Displaymodifikationen

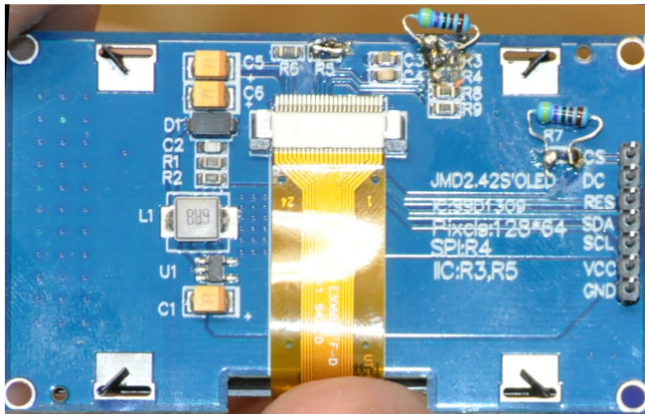
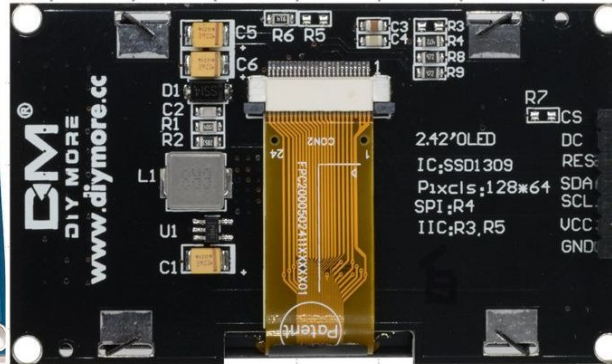
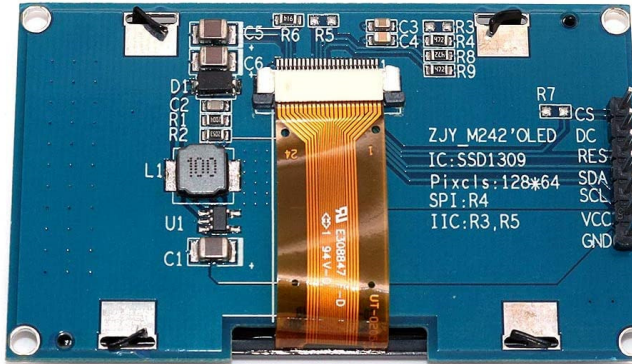
R5 Brücken
R3 durch R4 (4,7kΩ) ersetzen
R7 4,7kΩ
